# AUTORIDAD NACIONAL DE LICENCIAS AMBIENTALES - ANLA - AUTO N° 002996 (08 MAY. 2024)

**“Por el cual se resuelve un recurso de reposición interpuesto en contra el Auto 04 del 2 de enero de 2024”**

**Figura 1 Puntos con omisión de necesidades de pasos de fauna establecidos en el PMA de humedales de Torca y Guaymaral**

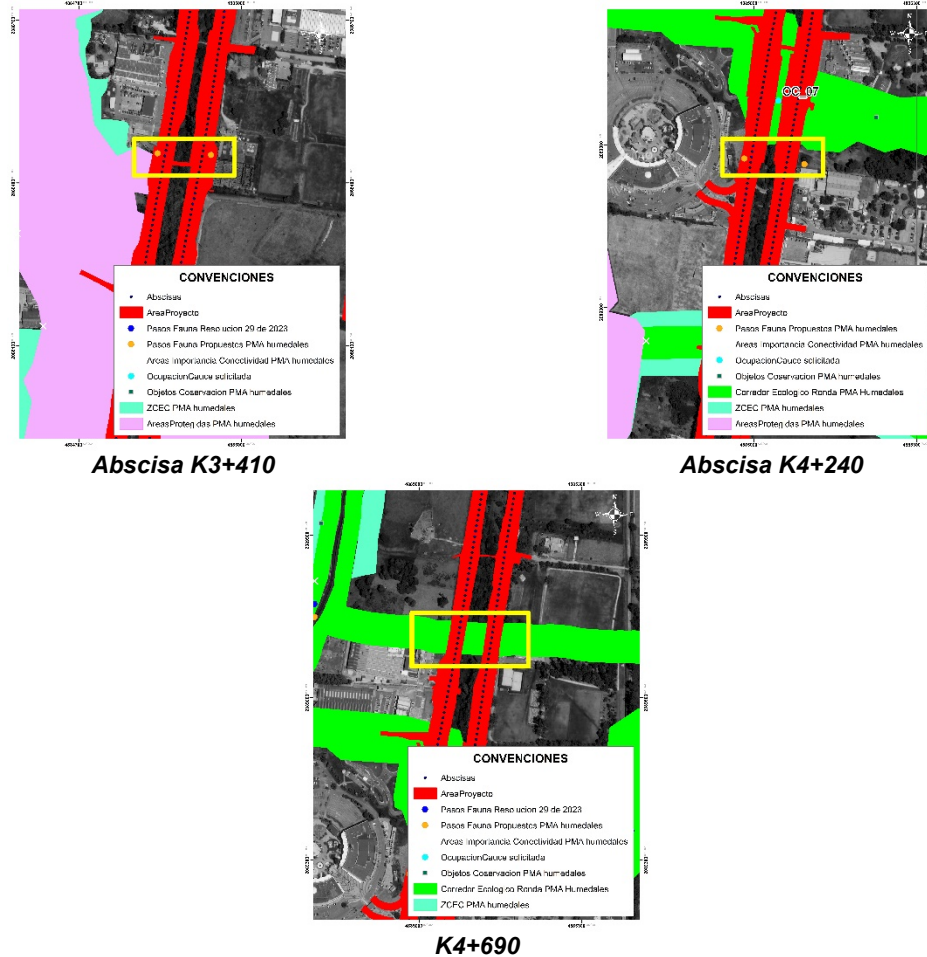
**Abscisa K1+810****K3+130- K3+180**

En consecuencia de lo establecido y teniendo en cuenta que el planteamiento del proyecto tiene confluencia y cruce con áreas de importancia para la conectividad identificadas a nivel regional en las abscisas K1+810, K3+130- K3+180, K3+410, K4+240, K4+690, la Concesionaria al no entregar el análisis de conectividad funcional requerido, no presentó elementos soporte y complementos en las medidas de manejo que permitieran validar que en efecto, la intervención del proyecto i) estaba acorde con las necesidades de manejo y recuperación de los ZCEC identificados a nivel regional y ii) incorporaba medidas suficientes para el manejo y para el mantenimiento del flujo entre los ecosistemas acuáticos presentes de manera circundante a las zonas de intervención, teniendo en cuenta la capacidad de dispersión y movilidad de diferentes especies teniendo en cuenta la dinámica misma del sistema.

**Figura 2 Figura de zonificación medio socioeconómico**

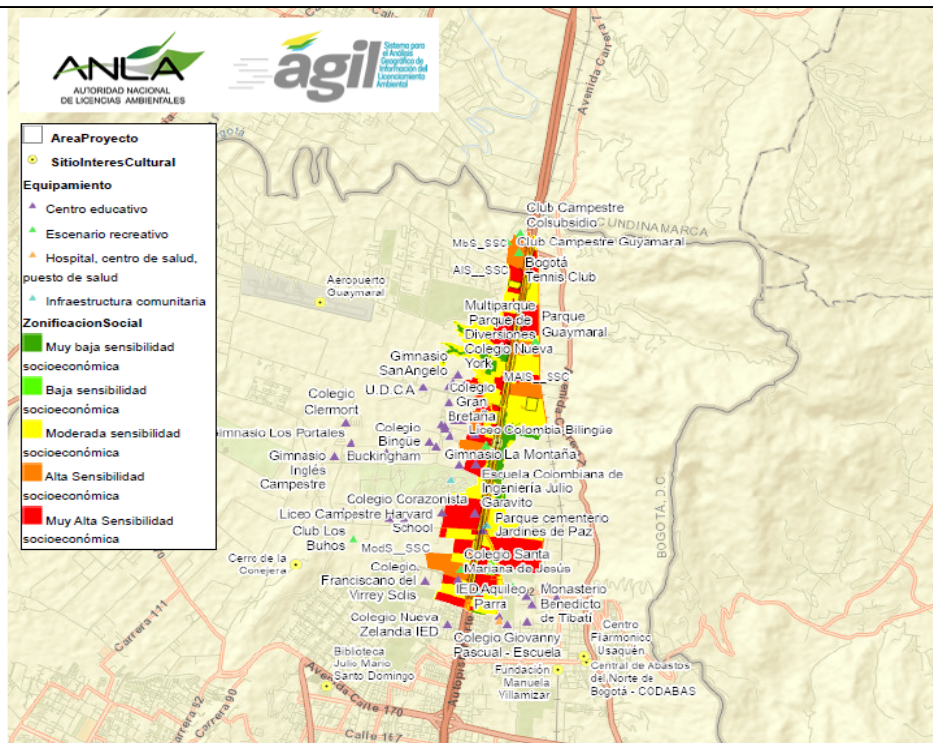
*Lo mismo ocurre con la infraestructura social, comunitaria o de servicios públicos, la cual como se puede observar en la siguiente figura, es identificada, pero no tiene ninguna ponderación; aquí se esperaba encontrar una sensibilidad alta en cada punto, teniendo en cuenta la proximidad con el proyecto y no por cobertura de la tierra la cual le asigna un valor y éste desconoce una sensibilidad puntual o sobrevalorar toda un área.*

**Figura 3 Diseño de paso de fauna presentado por la Concesionaria en la Ficha 11.1.2.3.1 Manejo de fauna**

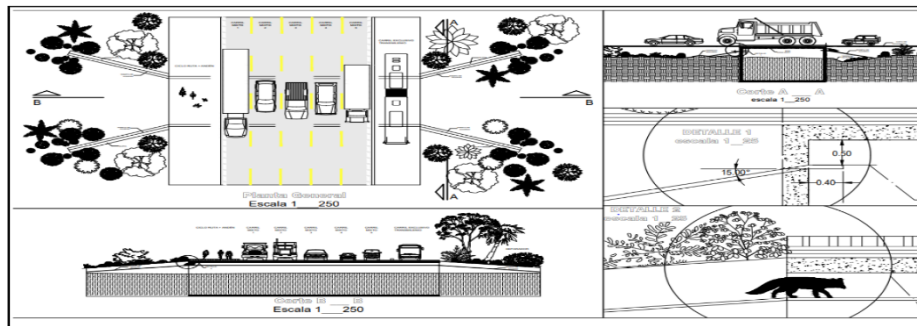
Sobre lo indicado del diseño tipo de los pasos de fauna a implementar, la Concesionaria presenta una figura tipo dentro de la ficha de manejo de fauna (Ver siguiente figura), mencionando que en el Anexo 2\_2 Diseños se presentaba el detalle del diseño tipo. Sin embargo, sobre ello y frente a la validación realizada por el equipo evaluador ambiental se evidencia que en el anexo señalado, lo allegado corresponde a los diseños planta perfil de las cinco (5) unidades funcionales, sin que se presentara ninguna infraestructura que incluyera el diseño de paso de fauna mencionado en la ficha, ni ningún otro que evidencie que dentro de los planta perfil se plantea un diseño que adapte las obras hidráulicas a las necesidades ecológicas de las especies registradas en el área.
